改善箇所説明図

パワーステアリング ポンプ

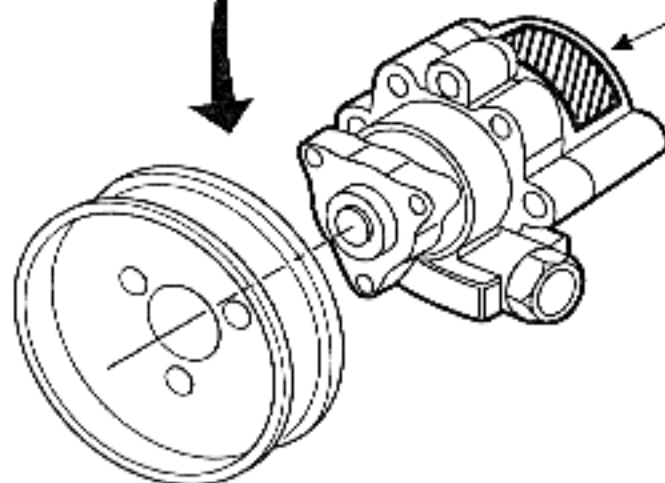
不具合箇所

かじ取り装置のパワーステアリング・ポンプにおいて、ポンプの駆動軸に製造不良のものがあり、そのままの状態で使用を続けると当該駆動軸が破損し、最悪の場合、パワーステアリングの機能が損なわれるおそれがある。

改善の内容

全車両、パワーステアリング・ポンプのラベルを確認し、当該ポンプが不良品に該当する場合（日付が 12-07-97 以前）又はラベルが判読できない場合には良品と交換する。

良品	不良品
HA 12-07-97 ANR2157 HE 1205082/31 ラベルの日付が 12-07-97 以降	HA 11-07-97 ANR2157 HE 1205082/31 ラベルの日付が 11-07-97 以前
